**Avis de la Mission Régionale d'Autorité environnementale
Nouvelle-Aquitaine
sur le projet de parc agrivoltaïque d'Armantioux
dans les communes de Droux, de Magnac-Laval et
de Saint-Ouen-sur-Gartempe (87)**

AVIS NA-2026-019555/A P

Localisation du projet : Communes de Droux, de Magnac-Laval et de Saint-Ouen-sur-Gartempe (87)
Maître d'ouvrage : Société Centrale de Production d'Énergies Renouvelables d'Armantioux
Avis émis à la demande de l'Autorité décisionnaire : Préfet de la Haute-Vienne
En date du : 16 juin 2026
Dans le cadre de la procédure d'autorisation : Permis de construire
L'Agence régionale de santé et le préfet de département au titre de ses attributions dans le domaine de l'environnement ayant été consultés.

Plan masse du projet – page 266 de l'étude d'impact

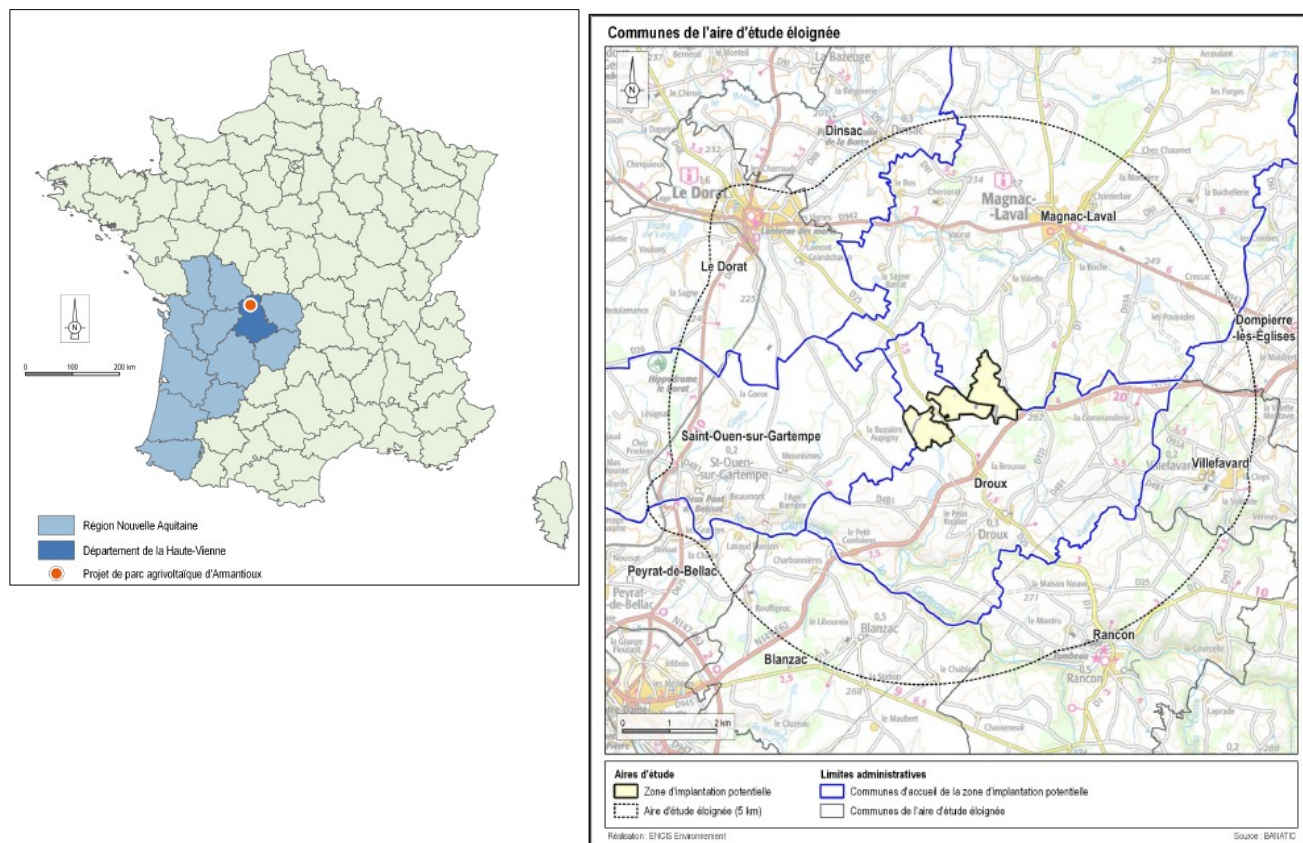
La MRAe recommande d'identifier les enjeux environnementaux liés aux opérations de raccordement et de démontrer la maîtrise de leurs impacts environnementaux. En lien avec le gestionnaire de réseau, il est attendu que l'étude d'impact du projet identifie les enjeux environnementaux de toutes les solutions de raccordements possibles (site Natura 2000, traversée de cours d'eau, zones humides, espèces protégées), afin de retenir les solutions de moindres impacts.

Compte-tenu de la taille et de l'étalement du projet, la MRAe recommande par ailleurs de préciser les impacts du projet sur les zones concernées par le raccordement électrique entre chaque îlot.

Localisation de la mesure de balisage de mise en défens des zones sensibles – page 411

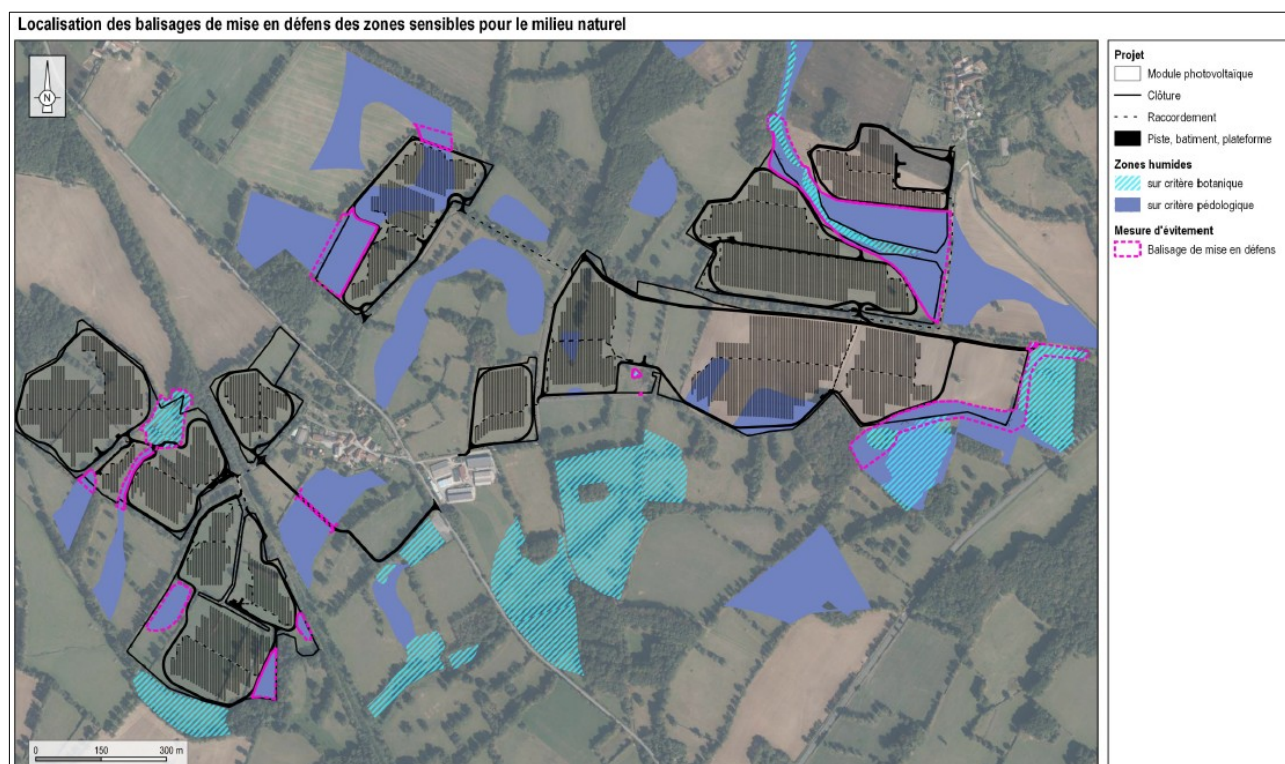
La superposition des aménagements prévus avec les zones humides identifiées génère un impact sur une superficie totale de 3 418 m², ce qui nécessite la mise en œuvre d'une **mesure de compensation** spécifique. Pour cela, la mesure MC37, décrite en page 417, prévoit la conversion de 15 000 m² en prairie méso-hygrophile. Plusieurs interventions sont prévues pour restaurer et renforcer la zone humide avec d'abord le retrait des drains actuellement présents sur la parcelle cultivée, puis le réensemencement à partir de graines collectées sur des parcelles voisines. Cette mesure s'accompagne d'une mesure MS1 visant le suivi écologique du parc en exploitation. À ce titre, le projet est soumis à déclaration pour la rubrique 3.3.1.0 au titre de la Loi sur l'eau.

Le dossier indique que, la parcelle de compensation étant située sur un autre bassin versant, une compensation sera réalisée sur une superficie au moins équivalente à 200 % de la surface impactée, soit 6 836 m², conformément aux exigences du SDAGE Loire-Bretagne. **La MRAe recommande de compléter le dossier pour intégrer une représentation graphique de la zone prévue pour la compensation des zones humides pour mieux apprécier le respect des exigences du SDAGE.**

Synthèse des enjeux globaux liés au milieu naturel – page 229 de l'étude d'impact

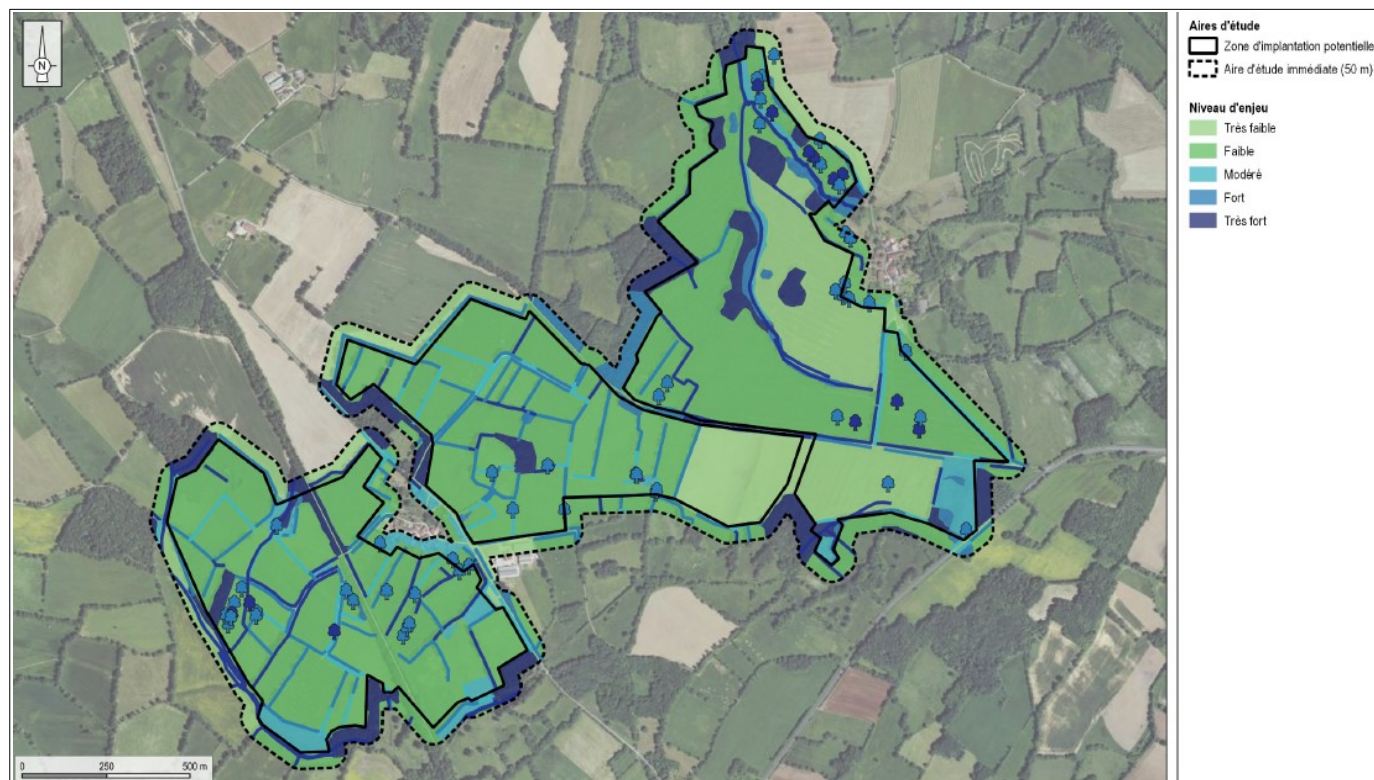
La MRAe recommande de produire une carte qui superpose la synthèse des enjeux écologiques (faune, flore, habitats), les zones humides, les zones couvertes par les OLD, l'emprise de la phase travaux (base-vie, zones de stockage, zones de déchets) et les aménagements définitifs du projet (y compris le raccordement inter-îlots), pour évaluer de façon plus complète et plus précise les impacts du projet sur le milieu naturel.
